Vorlage Nr.: 2-BV/134/2020
Status: öffentlich
Geschäftsbereich: Bauverwaltung
Datum: 14.05.2020
Verfasser:

BPl. 171 Kommunikationszone, Übersicht zum Entwurf der Planzeichnung und den textlichen Festsetzungen.

Anlage 3

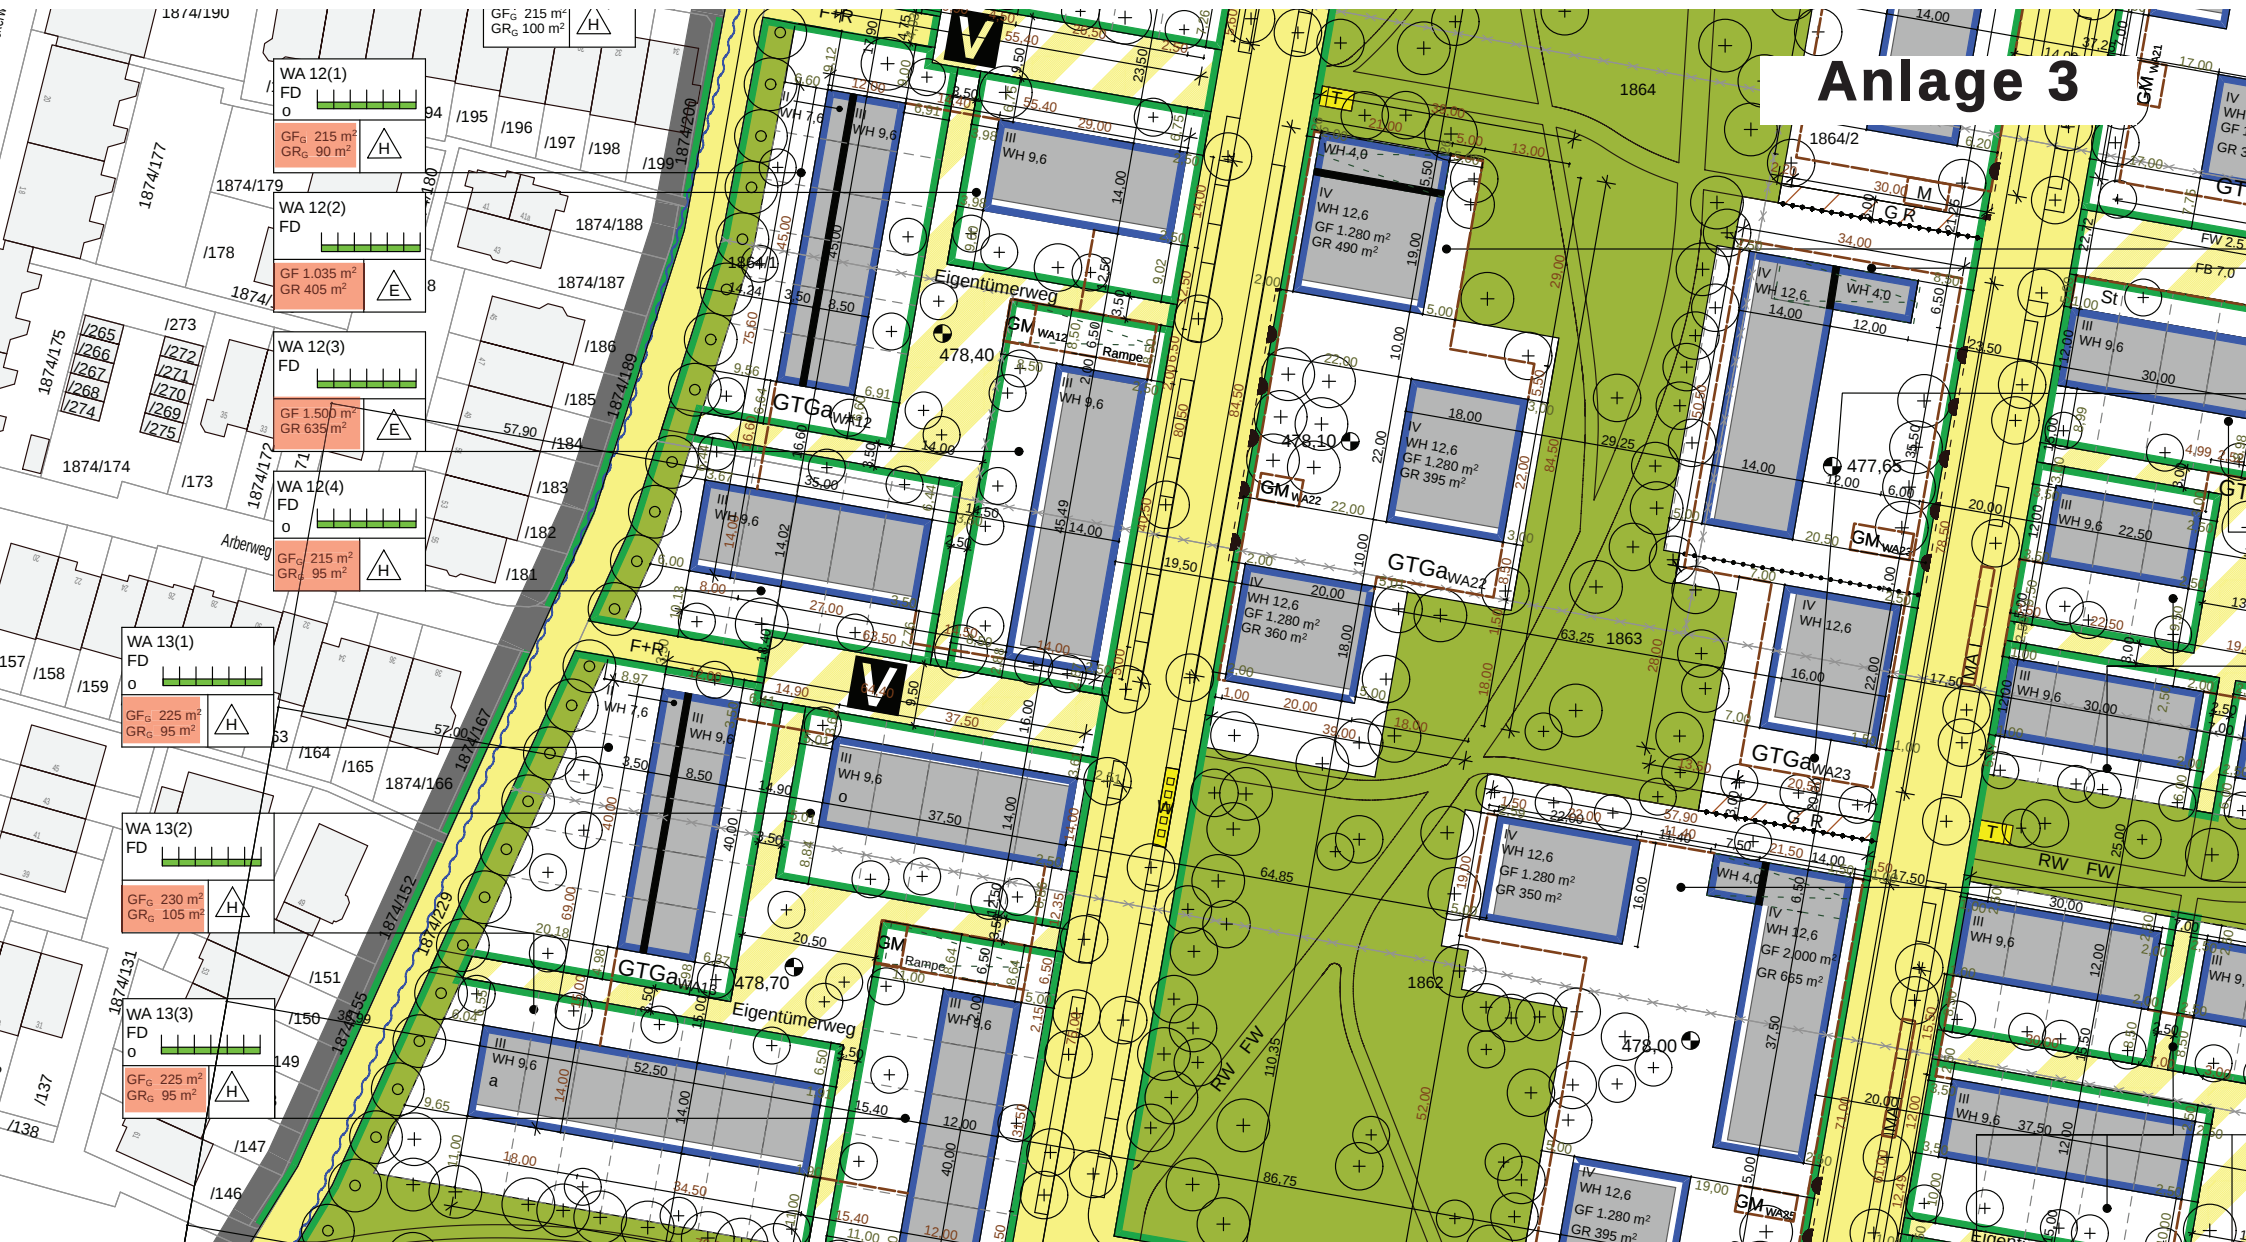
4) Festsetzung der GR/GF bei Hausgruppen

Nach erneuter Rücksprache mit dem Landratsamt hat sich gezeigt, dass die bislang abgestimmte Vorgehensweise der Festsetzung der GR/GF je Gebäude doch nicht zulässig wäre. Hintergrund ist, dass hierfür bereits eine Parzellierung (d.h. die Aufteilung der RH-Quartiere in einzelne Grundstücke) erforderlich wäre. Da dies in vorliegenden Fall erst im Rahmen der Umlegung und nach Abschluss des Bauleitplanverfahrens geschieht, ist eine Änderung notwendig.

Nach Abstimmung mit dem Landratsamt wurde eine Festsetzung der GR/GF bezogen auf das künftige Baugrundstück (= GR_G/GF_G) vorgenommen, verbunden mit einer (bislang nicht festgesetzten) Mindestbreite der Baugrundstücke von 5,0 m. Bei Geschossbauten werden GR/GF künftig je Bauraum festgesetzt (s. **Anlage 3**). Die Legende der Planzeichnung wurde entsprechend ergänzt.

Anlage 4

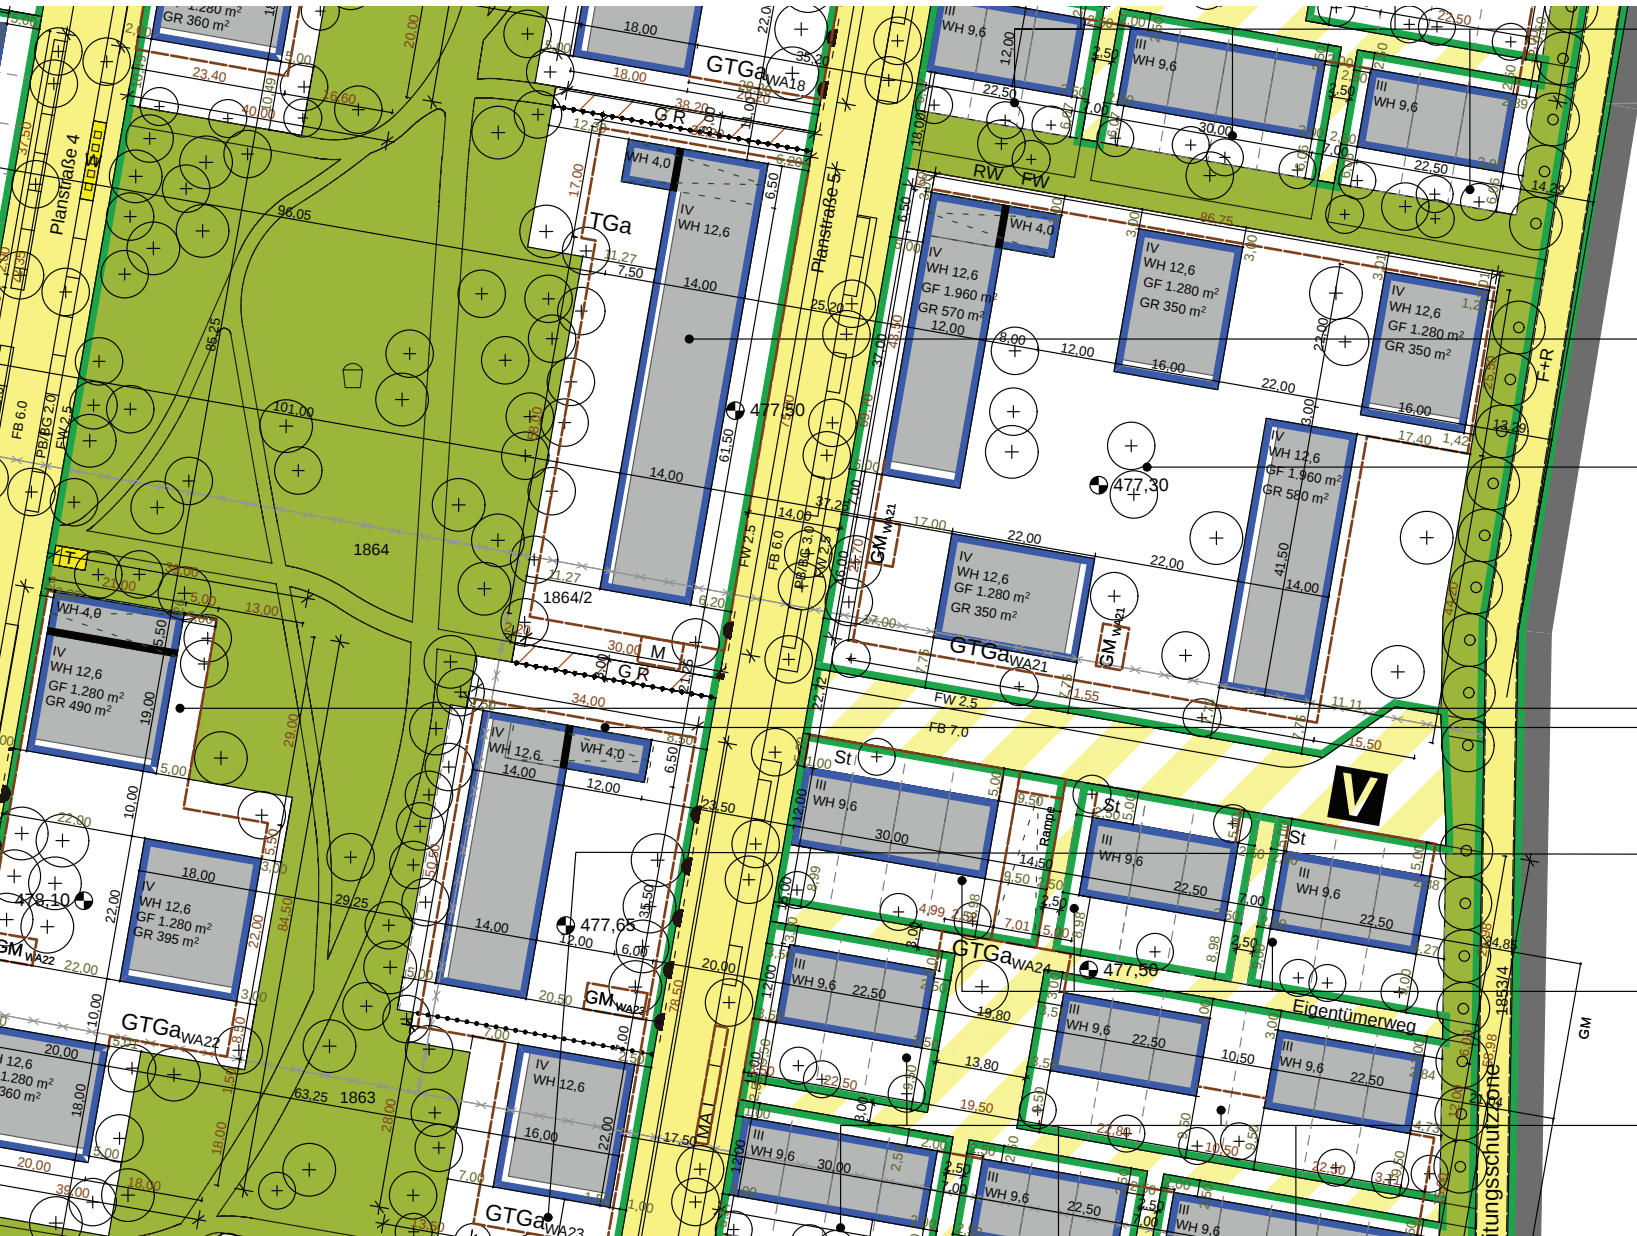
6) Anpassung der Festsetzungssystematik (**Anlage 4**)

Zur besseren Lesbarkeit und Eindeutigkeit der Planzeichnung wird angeregt, in Quartieren mit Teilbauquartieren (z.B. WA 23) die GR/GF als Gesamtmaß in der Nutzungsschablone anzugeben. In Quartieren ohne Unterteilung, oder mit mehreren Bauräumen, sollten GR/GF im Bauraum dargestellt werden (z.B. WA 21). Es wird daher vorgeschlagen, dass

- in Quartieren mit einem Bauraum (z.B. WA 20), oder mit mehreren Teilbauquartieren (z.B. WA 23) auch künftig das Nutzungsmaß in der Schablone dargestellt wird.
- in Quartieren ohne Unterteilung (z.B. WA 21) das Nutzungsmaß im jeweiligen Bauraum dargestellt wird.
